**湖南岳阳君山建新 35kV 输变电工程
洪水影响评价报告
(报批稿)**

专题名称：洪水影响评价报告

《湖南岳阳君山建新 35kV 输变电工程洪水影响评价报告》 评审意见（初稿）

《湖南岳阳君山建新 35kV 输变电工程 洪水影响评价报告》修改说明

图 2.1.3-5 拟建变电站与水利工程位置关系图

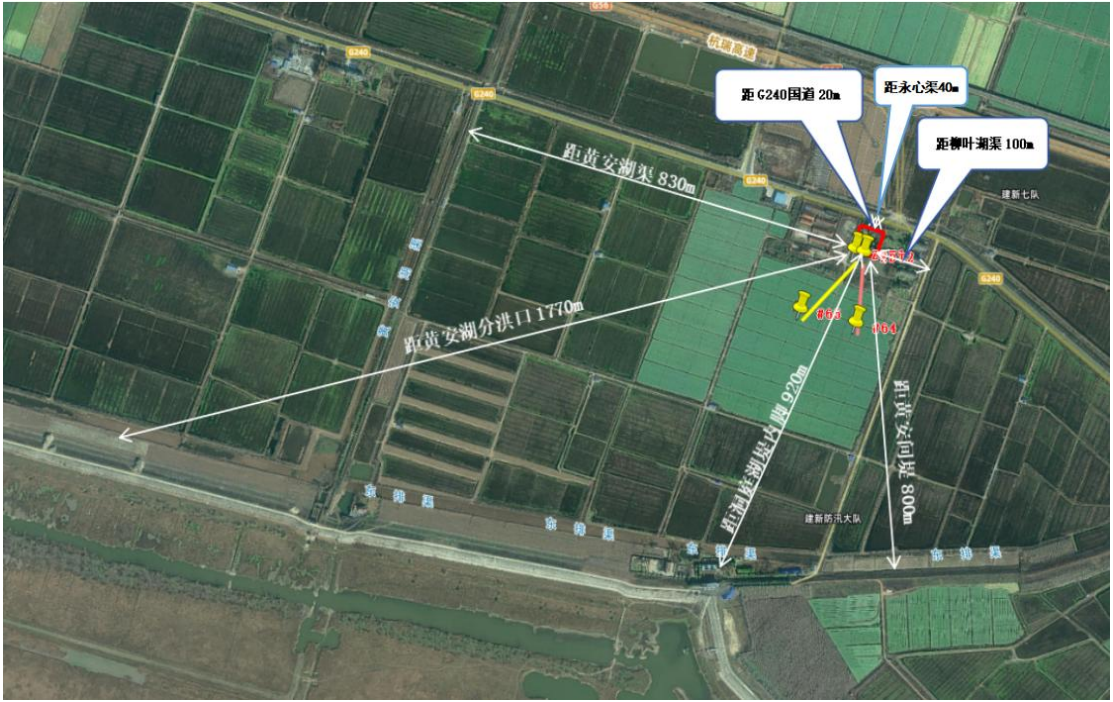
项目名称	湖南岳阳君山建新 35kV 输变电工程洪水影响评价报告
申请事项	☐ 河道管理范围内建设项目工程建设方案审批 ☒ 非防洪建设项目洪水影响评价报告审批 ☐ 国家基本水文测站上下游建设影响水文监测工程的审批
审核部门	☐ 长江委河湖局 ☐ 规计局 ☒ 防御局
审核意见	1、复核君山垸蓄滞洪区设计蓄洪水位。 2、补充原变电站拆除工程内容，补充拆除工程占用的蓄洪容积。 3、补充新建变电站各层设计高程，不是高度。 4、补充变电站围墙距洞庭湖大堤背水侧堤脚最小距离。 5、补充变电站控制点坐标。 6、补充变电站设计与《洪泛区和蓄滞洪区建筑工程技术标准》相关要求符合性。 7、补充长江流域防洪规划修编相关内容。。 8、补充变电站选址内容，说明站址的唯一性。 9、补充弃渣场名称和位置，包括与蓄滞洪区的位置关系图。 10、补充占补平衡措施。  2025 年 7 月 10 日

已补充，见报告 P25 页表 2.1.3-2、图 2.1.3-5 及 P35 页，围墙距建新垸洞庭湖大堤背水侧堤脚最近距离 920m。

图2.3.2-4 土方运输路线及处置位置图

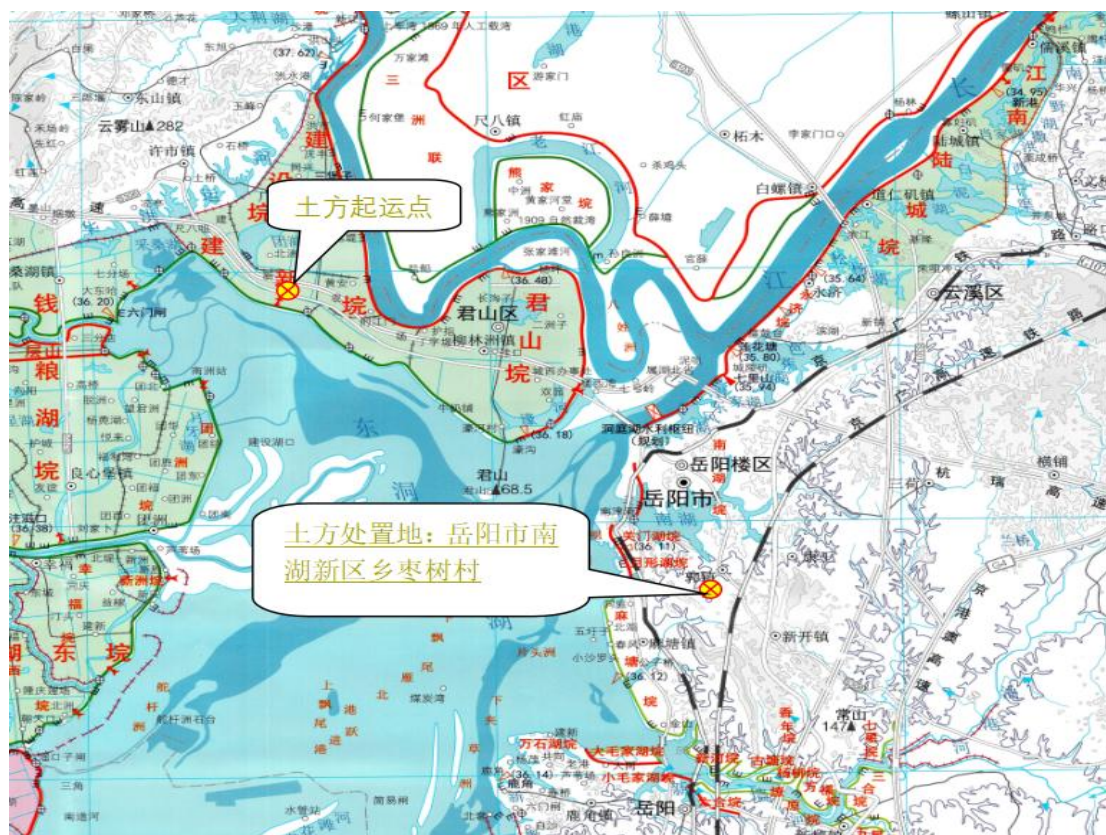
9、补充弃渣场名称和位置，包括与蓄滞洪区的位置关系图：

回复：已补充，见 P54-P55。弃渣场名称为岳阳市南湖新区乡枣树村，位置见 P55 页图 2.3.2-4。业主已与岳阳祥建土石方工程公司签订了土石方处置协议（见附件 07）。

图 7.1.2-1 占补开挖地块与堤防关系图

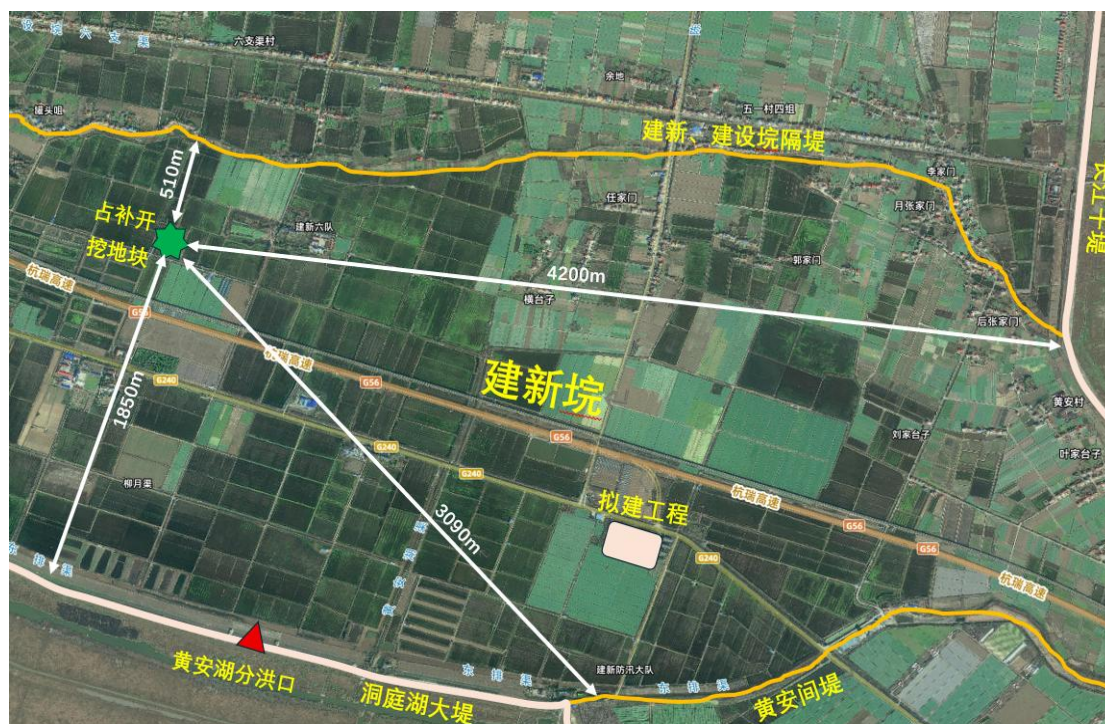
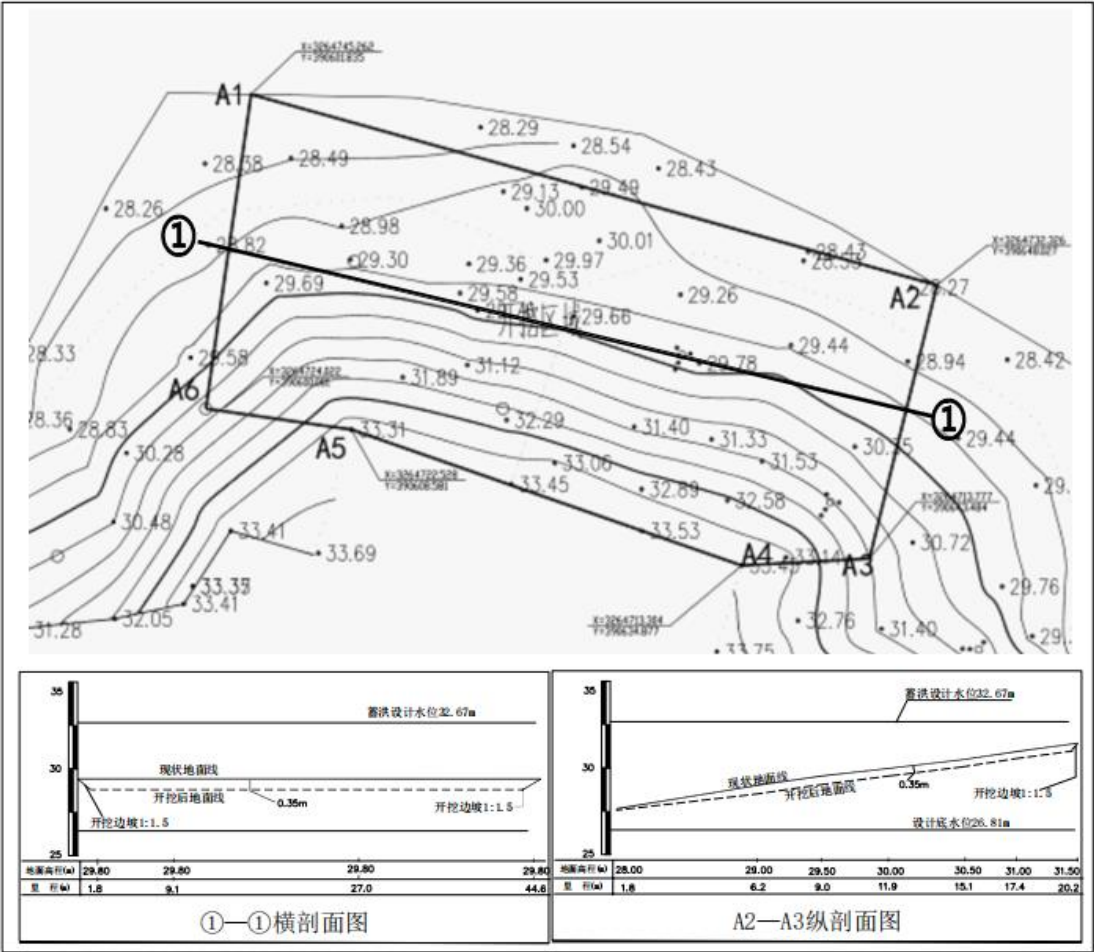
10、补充占补平衡措施：

回复：已补充。工程占用建新垸有效蓄洪容积 270.62m^3 ，见报告 P67-P68 页，表 4.2.1-1。为保证建新垸的有效蓄洪容积不受工程建设影响，本次采用局部开挖土方补偿工程占用建新垸有效蓄洪容积的方案。开挖地块选择建新垸蓄滞洪区建新农场六分场（原变电站站址北侧空地），占补开挖地块距建新与建设垸隔堤 0.51km ，距长江干堤 4.2km ，距黄安间堤 3.09km ，距洞庭湖围堤 1.85km ，原始地面高程约 $28.49\text{m}\sim 32.58\text{m}$ ，设计开挖底面高程为 $28.14\text{m}\sim 32.23\text{m}$ ，平均挖深约 0.35m ，四周按 $1:1.5$ 的坡比放坡。补偿后增加有效蓄洪容积 315.47m^3 ，可补偿工程占用建新垸有效蓄洪容积，详细设计见报告 P88-P90。

湖南新天电数科技有限公司				湖南岳阳君山建新35kV输变电工程		初步	设计阶段
批 准	李以飞	项目负责人	刘毅	站区总体规划平面图（站址一推荐方案）			
审 核	周强	校 核	元家				
		设 计	江华				
日 期		比 例		图 号	23-4118CD-1-T0101-01

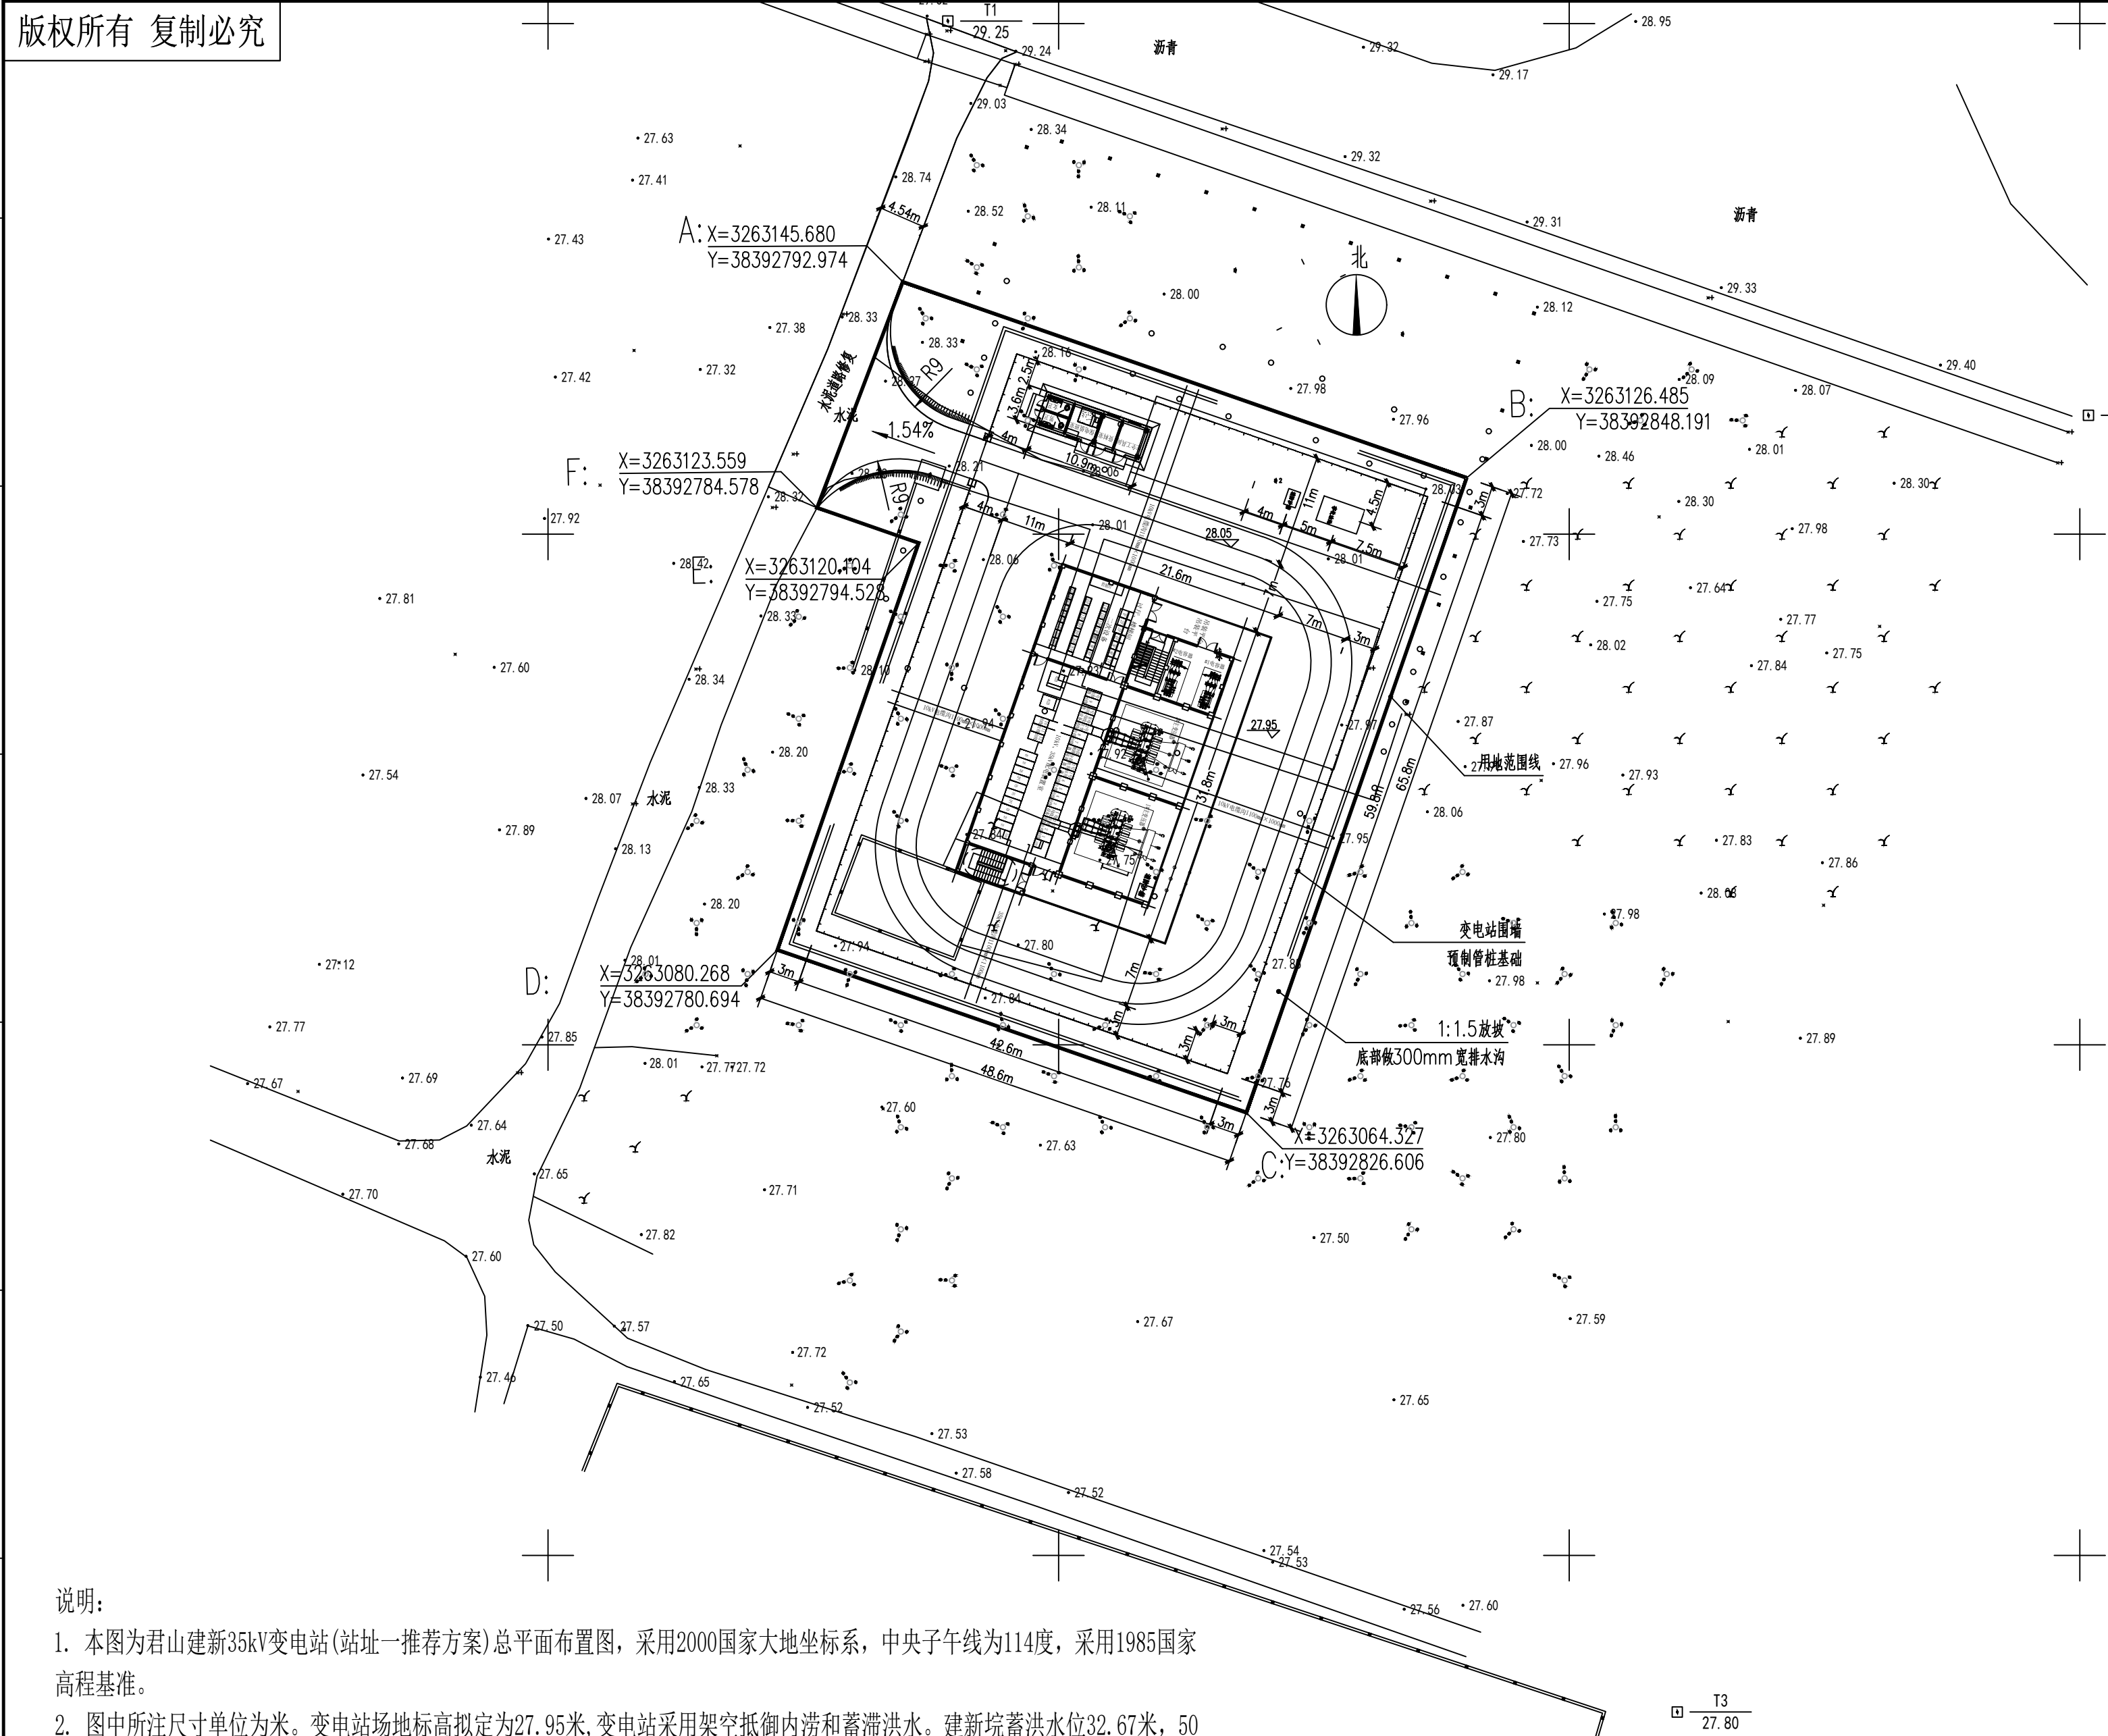
3、应完善平面图、剖面标注自然地面标高。

2) 补充地形资料：已补充了站区总体规划平面图（图中增加了各点的地面高程信息），见附图 02；

修改说明：设计已修改了平面图，增加了带地面标高的站区总体规划平面图（见附图 02），线路接入建新变断面图增加了地面标高标注（见附图 21、附图 22）。

湖南新天电数科技有限公司			湖南岳阳君山建新35kV输变电工程		初步	设计阶段
批准	李以飞	项目负责人	刘毅	设备层平面图		
审核	何志	校核	何志			
日期		设计	2024.05.15			
		比例	1:100	图号	23-4118CD-1-T0101-08

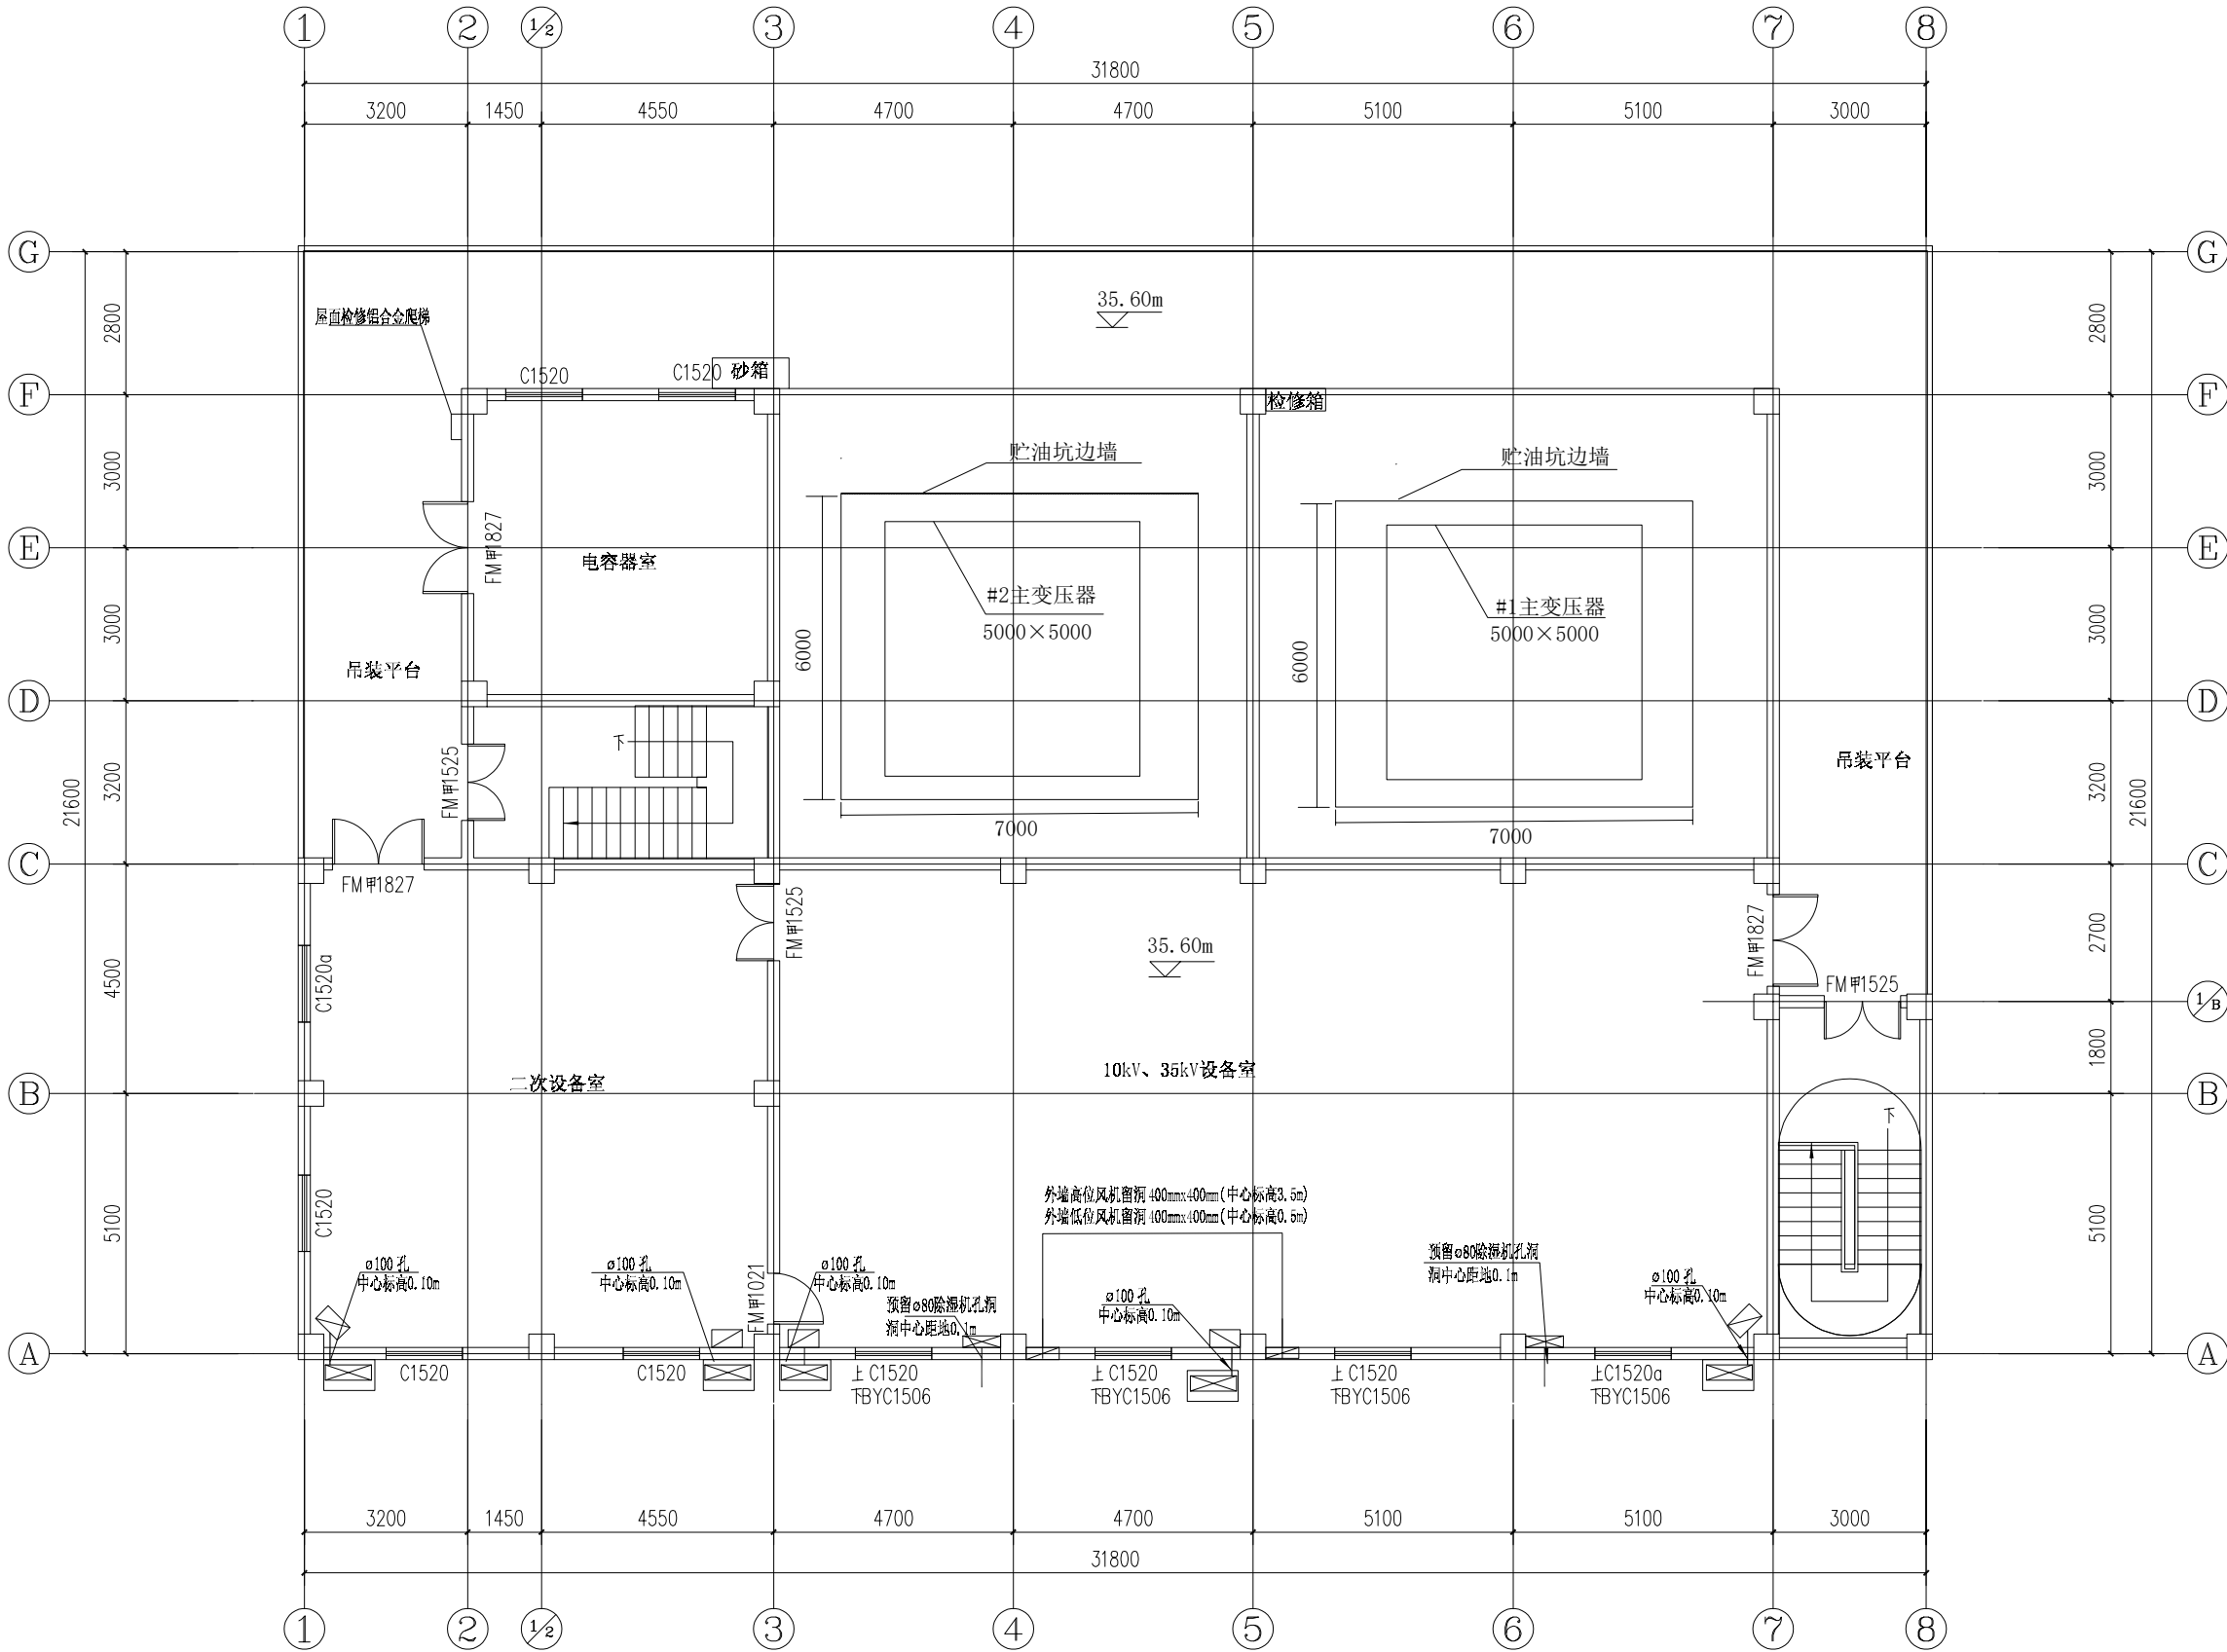
- ① 按照水利部 300 号文进行修编报告格式。
- ② 完善有关地质条件的评价, 有粉细砂层, 没有进行液化评价, 但有结论, 对工程打桩有影响。
- ③ 完善工程剖面图, 标注自然地形标高。
- ④ 复核有关水位资料, 补充开挖基坑评价内容, 和桩基施工方案。
- ⑤ 补充水位资料, 事故油池和消防设施设计资料, 建议采用架空设计, 复核利用容积。

修改说明：补充了事故油池的平面布置及剖面图，见附图 07。考虑到建新垸蓄洪运用，事故油池的进出水管设置阀门井，必要时可封闭。关于架空设计，设计认为架空油池离变压器较近，容易发生火灾，故没修改设计。根据设计提供的图纸，事故油池的有效容积为 8m^3 。
